Sujet : Opération d'aménagement secteur Mazorel

Sujet : Observations déposées dans le cadre de la Participation du Public par Voie Électronique (PPVE) Projet d'aménagement du quartier Mazorel

Projet d'aménagement du quartier Mazorel – Permis d'aménager PA 02610825C0003 à PA 02610825C0006

Schéma de l'opération d'ensemble

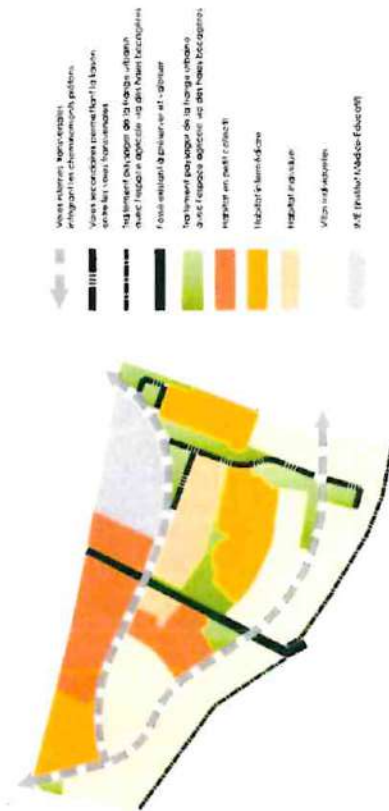
Pourrait-on densifier encore davantage, sans mettre en défaut la capacité des infrastructures et des réseaux ?

Une augmentation jusqu'à 20% du potentiel ne poserait sans doute pas de problèmes pour les réseaux (eau potable, assainissement), leur dimensionnement admet toujours des variations de charges assez larges.

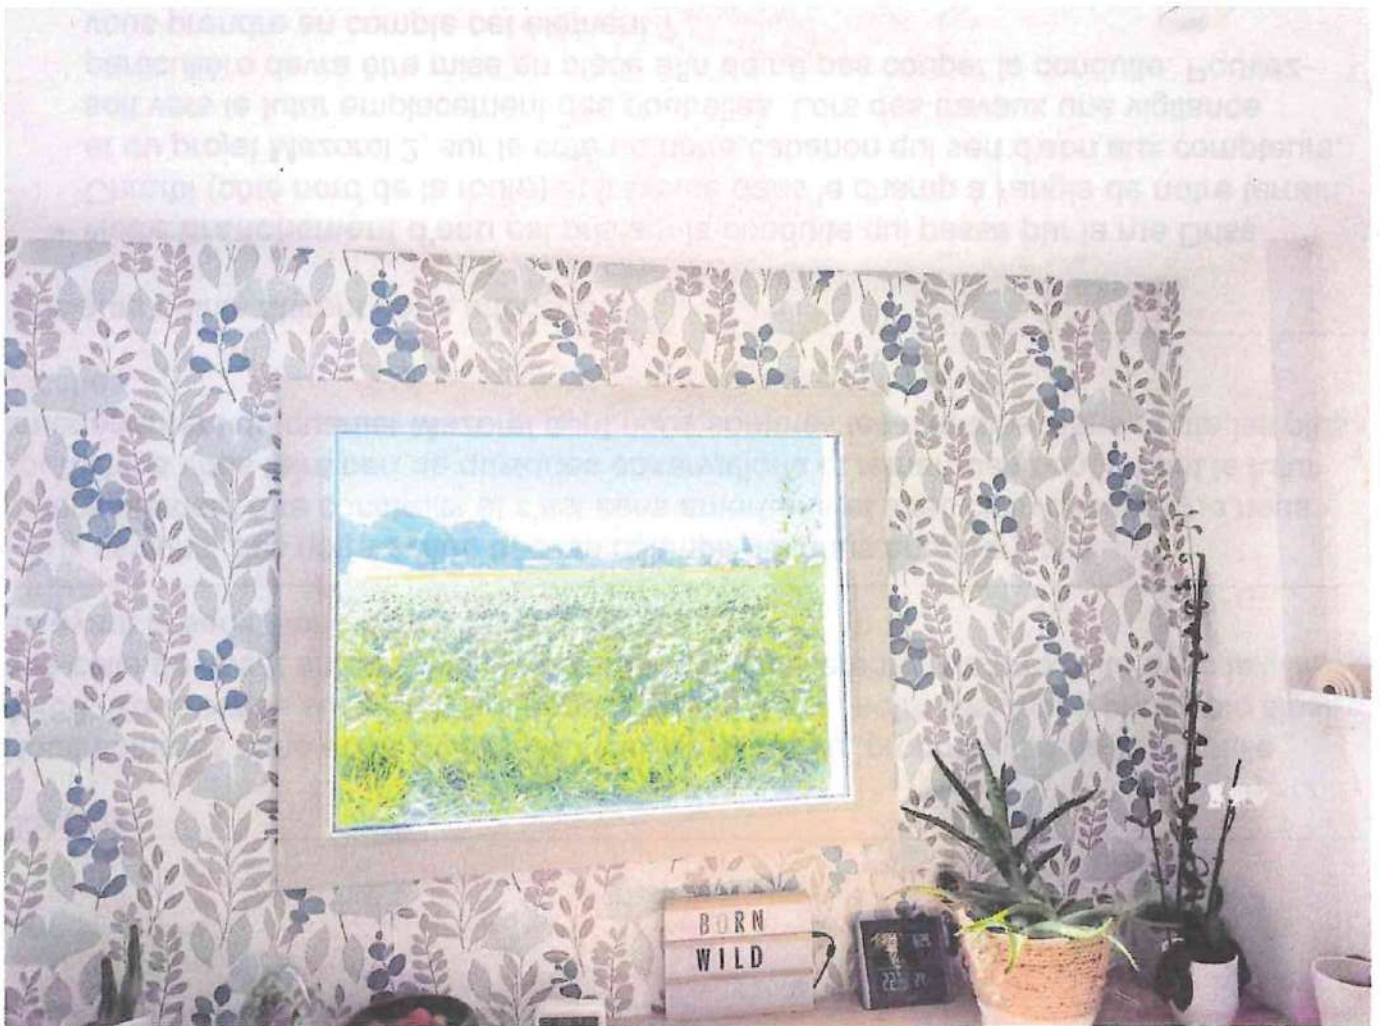
- Concernant le projet **Mazorel 4 PA25C006** et plus particulièrement l'aménagement de **l'ilot 11**, sur le plan de composition réglementaire **page 43**, je constate un projet de constructions en R+2 qui se trouvent sur **notre limite de parcelle AP66**. Cet élément nous inquiète particulièrement et nous paraît être en contradiction avec le plan **page 32** sur lequel figure une zone non imperméabilisable le long de notre parcelle avec notre haie de pyracanthas qui abrite de nombreux oiseaux, mammifères et insectes. Qu'en est-il exactement ?

maison et n'est donc pas de notre fait. La surface de notre toiture en question est d'environ 15m2. Est-ce que cela pose problème ? Que faire?
